改善箇所説明図

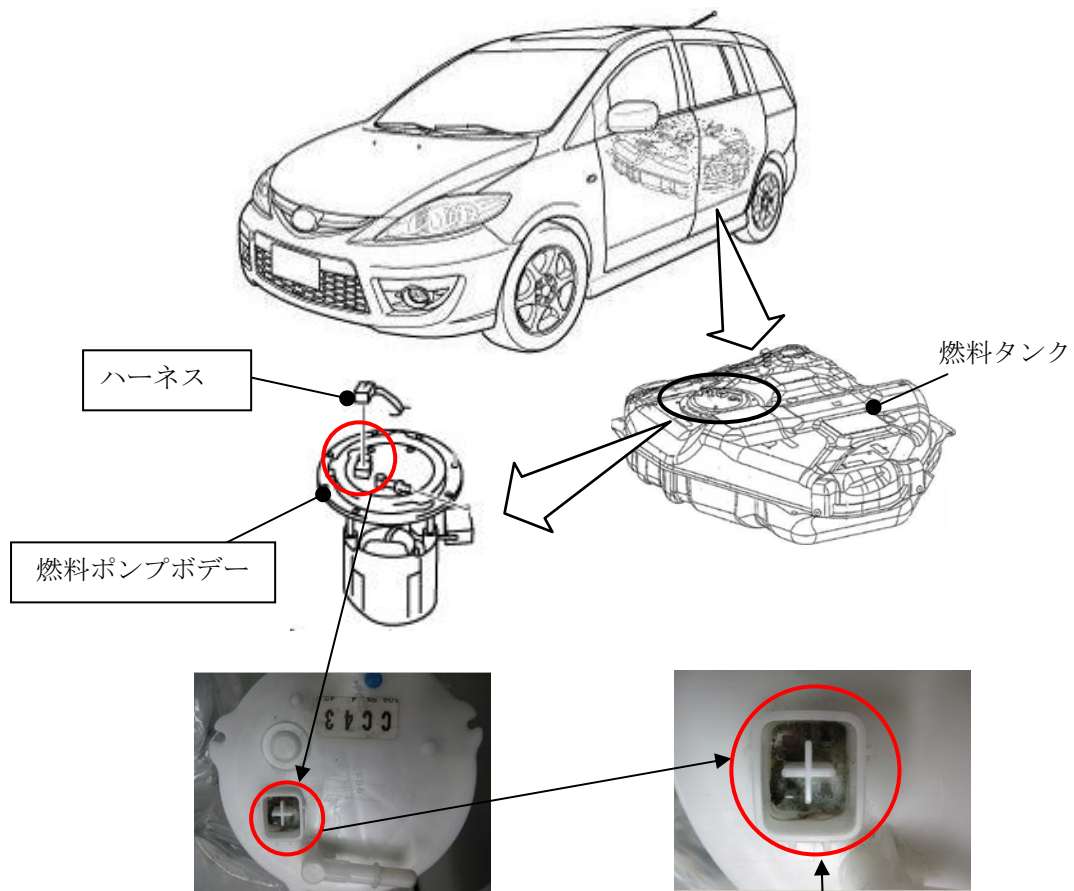
基準不適合発生箇所

燃料タンク製造工程において、気密性確認のための水没検査後の水分除去が不十分なため、燃料ポンプのコネクタ内部に水が残留したものがあある。そのため、そのまま使用を続けると、コネクタの端子が腐食し、最悪の場合、端子が折損して燃料ポンプが作動しなくなり、走行中にエンジンが停止し再始動できなくなるおそれがある。

改善の内容

全車両、当該コネクタを点検し、コネクタ内部に水が付着しているもの、または端子部に錆が発生しているものはハーネスを補修するとともに、燃料ポンプボデーを新品と交換する。
